## Avis conforme favorable n°89/2025

**Saisine par autorité administrative** : Commune de Chanteperrier  
**Numéro de dossier** : DP 038 073 25 2 00 03  
**Pétitionnaire** : Mme Sandrine FRAUX  
**Adresse** : Confolens-le-Bas – Le Périer 38 740 CHANTEPERIER  
**Localisation** : Confolens-le-Bas, parcelle C264  
**Nature de la demande** : rénovation d'une maison individuelle  
**Dossier suivi par** : Isabelle VIDAL, Samy JENDOUBI, Samuel SEMPE, Marion LEYMARIE

Le Directeur du parc national émet un avis conforme favorable à la demande de déclaration préalable n°038 073 25 2 00 03 déposée par Mme Sandrine FRAUX, (Confolens-le-Bas sur la commune de Chantepérier, dans le cœur du parc national des Écrins).

### Niveau 2 - Changement des fenêtres existantes du pignon (90\*110) et création de volets

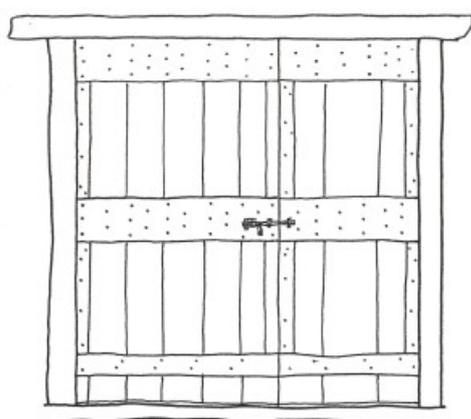
Ouverture vers l'intérieur de l'édifice, 2 vantaux recoupés par des petits bois.

Les volets seront en planches identiques à celles du bardage pour restituer l'aspect originel du pignon quand les volets sont fermés.

porte de grange avec décor de clous sur le cadre côté extérieur

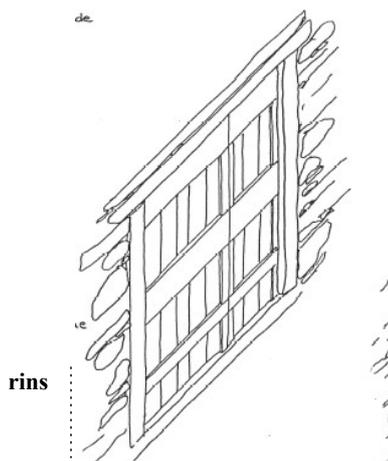
Accord de réfection avec porte tiercée (largeur des vantaux répartie à 2/3 et 1/3) en planches verticales clouées sur minimum trois traverses horizontales. Le linteau et le cadre dormant seront en bois. L'ouverture se fait et se fera vers l'intérieur de l'édifice. Réemployer au maximum les ferrures et éléments de quincaillerie anciens.

Remarque : Une ouverture vers l'intérieur de l'édifice serait préférable, la création d'une cour anglaise ne serait alors pas nécessaire. Une ouverture vers l'intérieur est le système actuel dans tout le hameau. Il permet dans le cas présent une meilleure gestion des eaux de pluie et diminue les risques de ruissellement à l'intérieur de l'édifice.

#### **Niveau 2 - Création de deux châssis de toit**

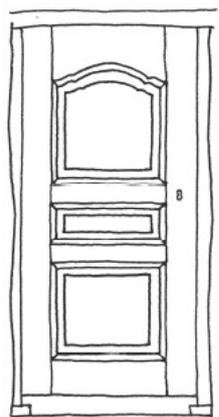
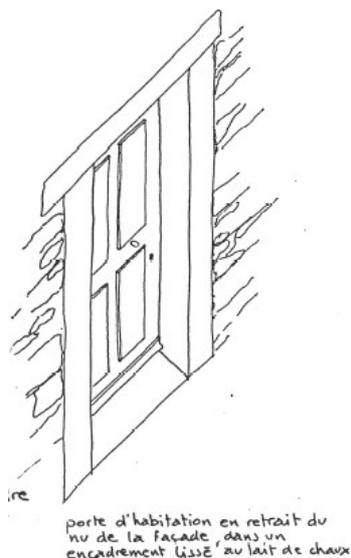
Accord pour la création de châssis de dimensions inférieures à 1m<sup>2</sup>, plus hauts que larges.

Ils devront être axés sur (alignés avec) les fenêtres du niveau inférieur et seront implantés au-dessus de la panne intermédiaire de la charpente.

porte d'habitation

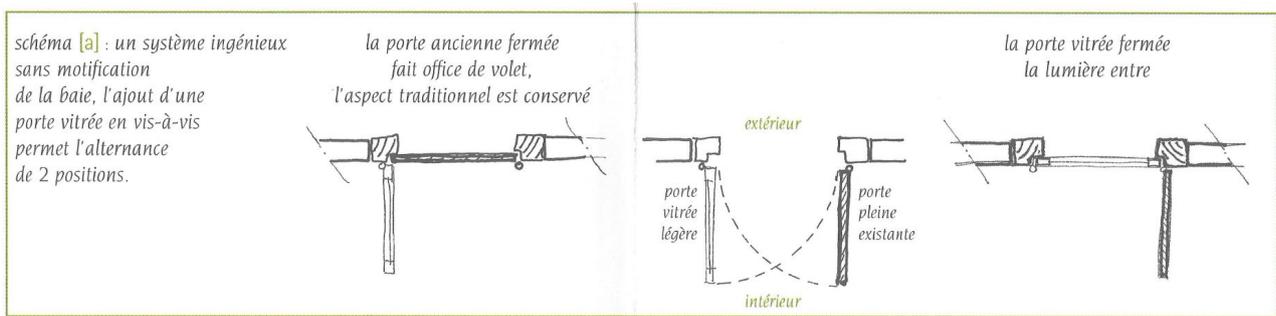
La porte sera à panneaux et cadres moulurés en mélèze ou douglas, en retrait du nu de la façade extérieure, avec une ouverture vers l'intérieur de l'édifice. Rénovation soit avec une porte pleine en bois, soit avec une double porte avec l'une vitrée, l'autre pleine (cf. dessin ci-dessous).
